H4-CA-273-R01

浜岡原子力発電所 基準地震動の策定について

2023年8月23日

<断層モデルを用いた手法による地震動評価結果の比較 (加速度時刻歴波形) (破壊開始点1~3) >
(直下ケース① (地震動の顕著な増幅を考慮しない) (プレート間地震))

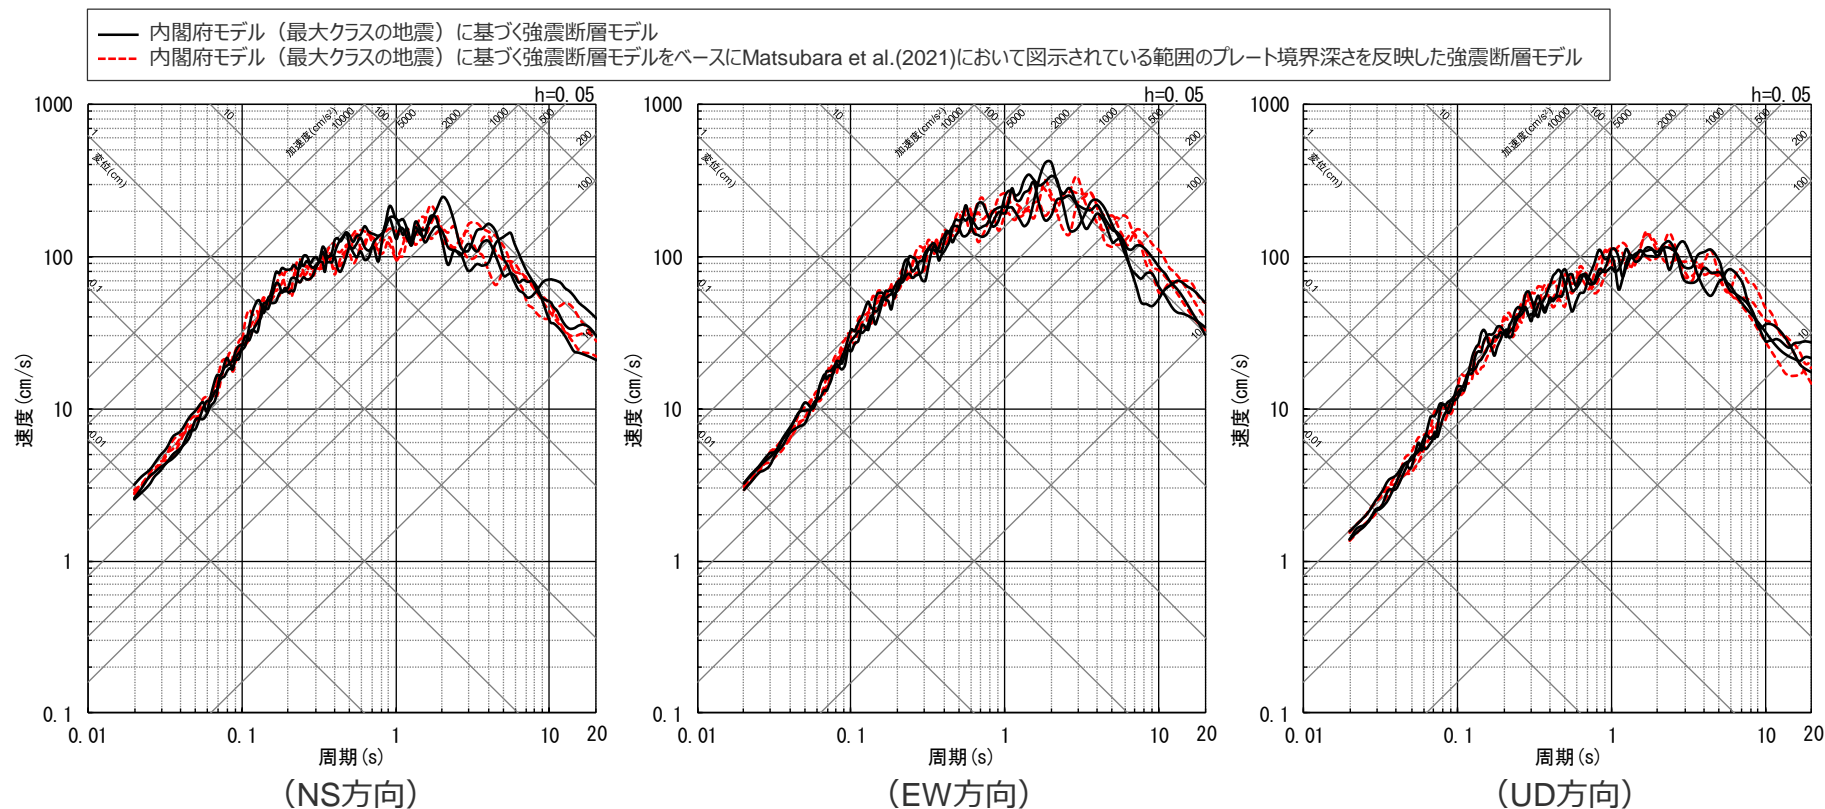
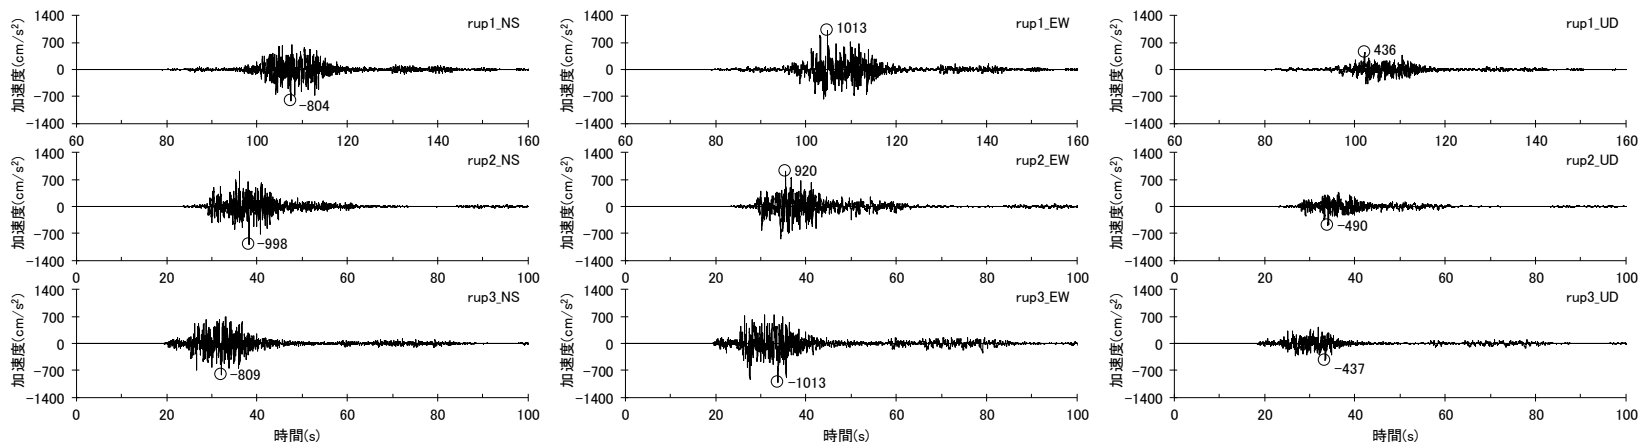
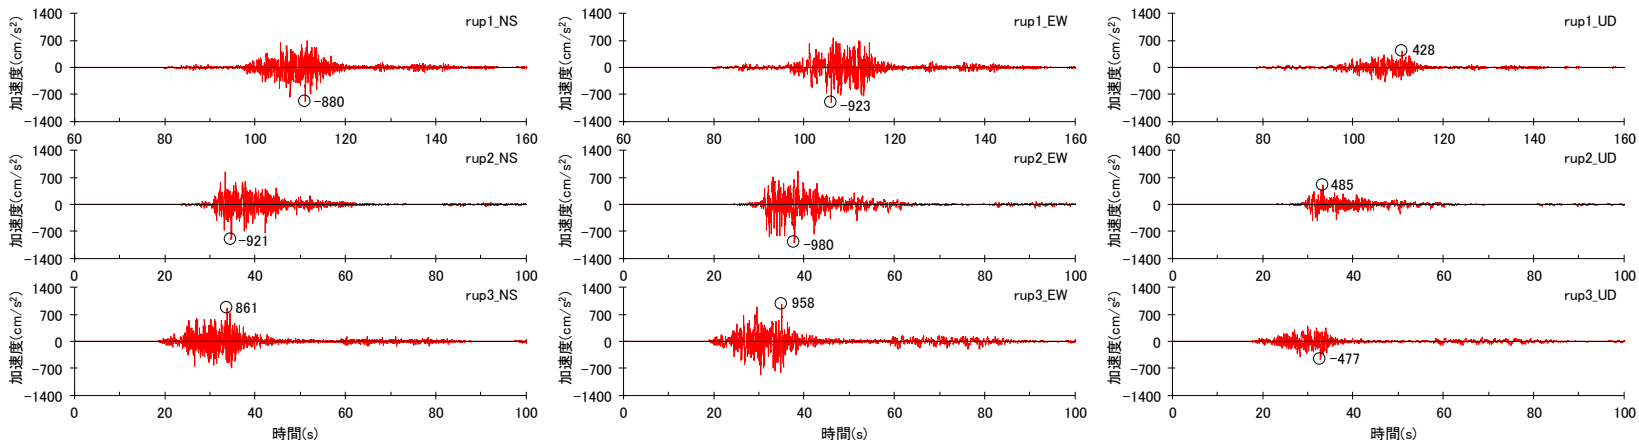
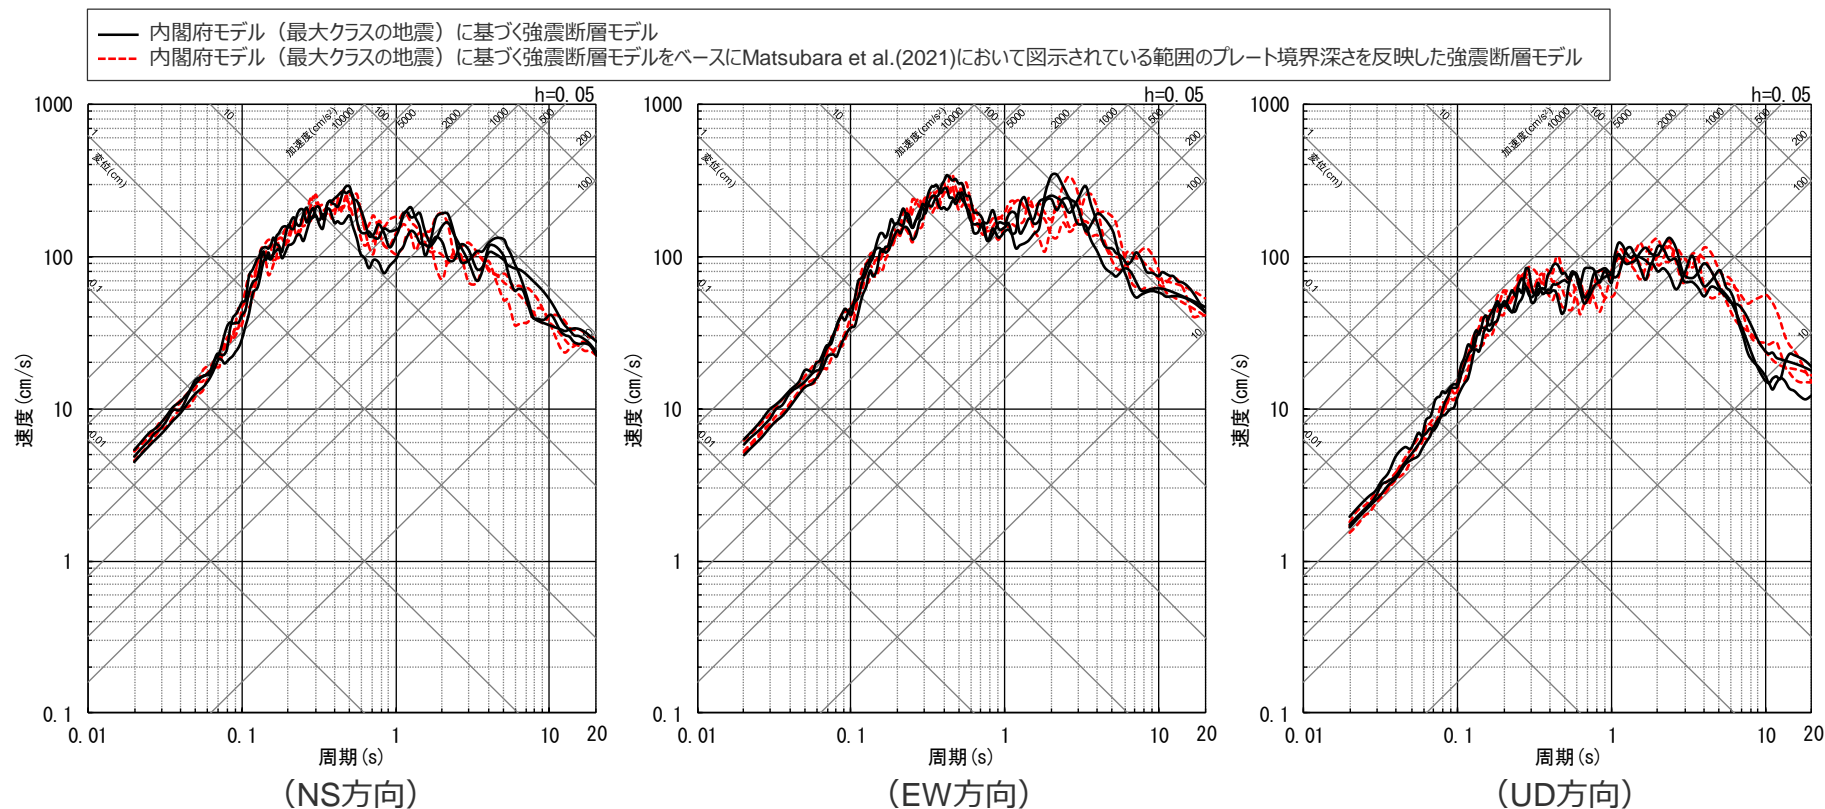
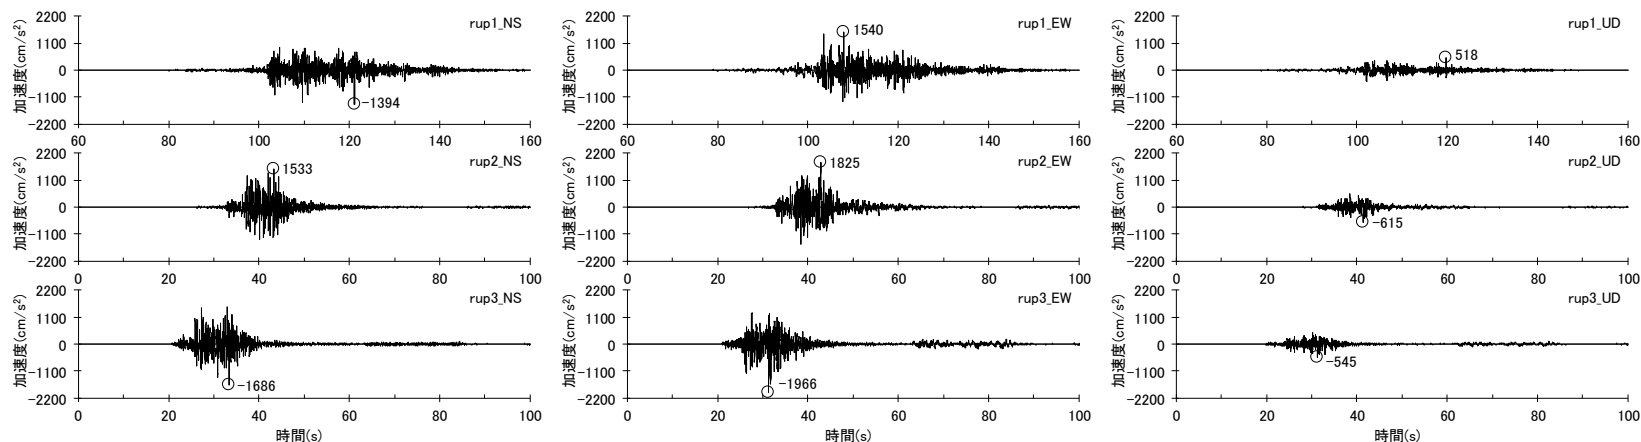
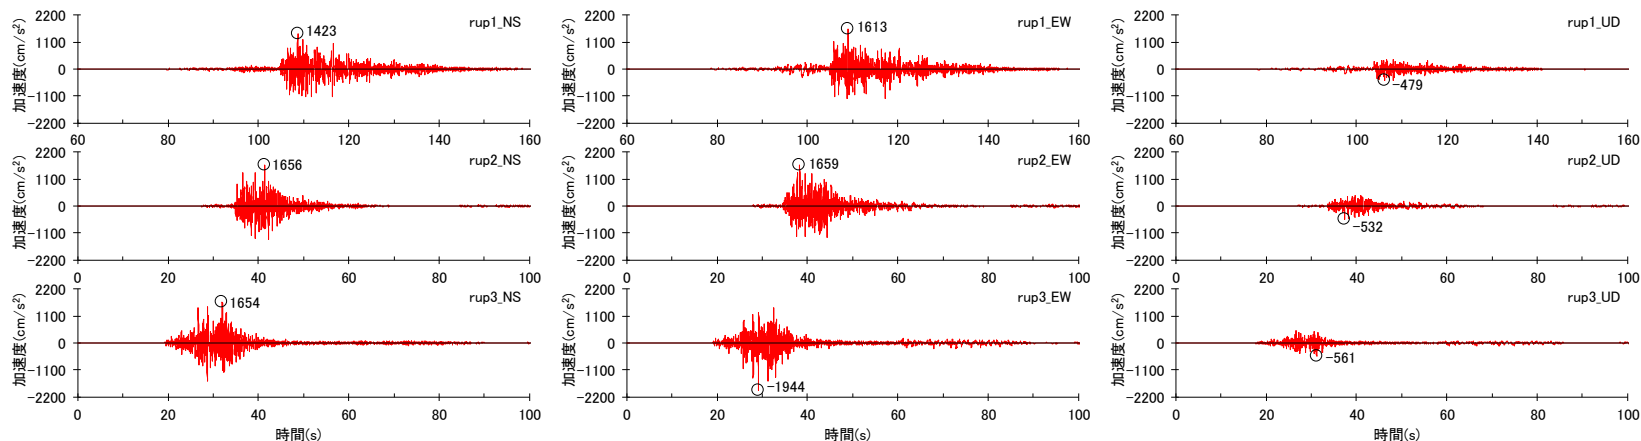
No.	コメント	回答概要	ページ
1	駿河トラフ下に沈み込む東海地域のフィリピン海プレートの形状に関する新たな知見（Matsubara et al.(2021)）の確認について、浜岡原子力発電所の地震動評価に用いている内閣府(2012)のプレート境界の形状と比較して、敷地への影響が支配的な東海SMGA①までの距離が概ね同等となっていることは確認したが、もう少し説明性を上げるため、地震動評価への影響が小さいことを示すこと。	Matsubara et al.(2021)において図示されている範囲のプレート境界深さを反映した強震断層モデルを作成して、断層モデルを用いた手法による地震動評価を行い、内閣府モデル（最大クラスの地震）と地震動評価結果が同程度であることを確認した結果を説明する。	p.155~

- 浜岡原子力発電所では、内閣府の南海トラフの巨大地震モデル検討会において複数の研究成果を踏まえてプレート境界の形状が設定された内閣府(2012)の最大クラスの地震の断層モデル（内閣府モデル（最大クラスの地震））を用いて地震動評価を行っている。
- 東海地域のプレート境界の形状を推定した新たな知見（Matsubara et al.(2021)）について、一研究成果ではあるが、地震動評価への影響の確認を行い、地震動評価に影響が大きい敷地直下及びその周辺について内閣府(2012)と概ね整合していることを確認した。
- また、Matsubara et al.(2021)において図示されている範囲のプレート境界深さを反映した強震断層モデルを作成して、断層モデルを用いた手法による地震動評価を行い、内閣府モデル（最大クラスの地震）と地震動評価結果が同程度であることを確認した。
